**OMRON**

No.2145

ソリッドステート・タイマ 2線式形 形H3DX 生産中止のお知らせ

形H3DX

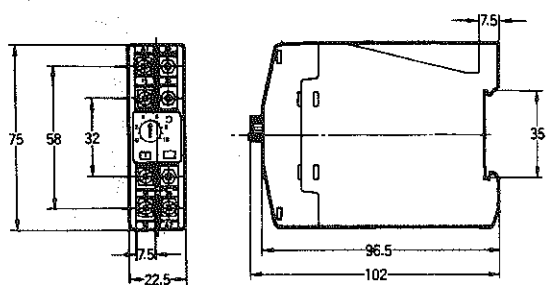
• 時間特性が若干大きくなります。 • フリー電圧動作が必要な場合は形H3CA - Aをご検討ください。	推奨代替商品	本体の色	外形寸法	配線/接続	取付寸法	定格/性能	動作特性	操作方法
	形H3DR - M	×	◎	×	◎	○	○	◎

形H3DR-M

取付加工寸法

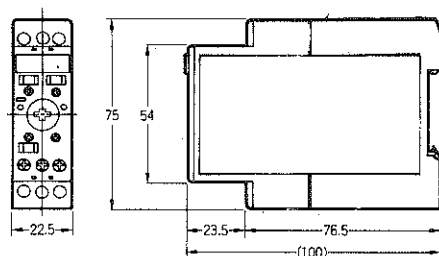
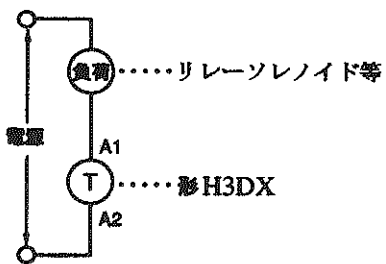
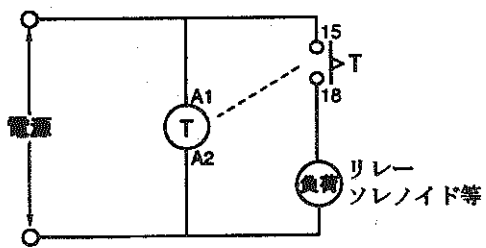
生産中止予定商品 形H3DX	推奨代替商品 形H3DR - M
 電源 負荷……リレーソレノイド等 A1 T……形H3DX A2	  電源 15 16 18 19 A1 (+) A2 (-) T 負荷 リレーソレノイド等
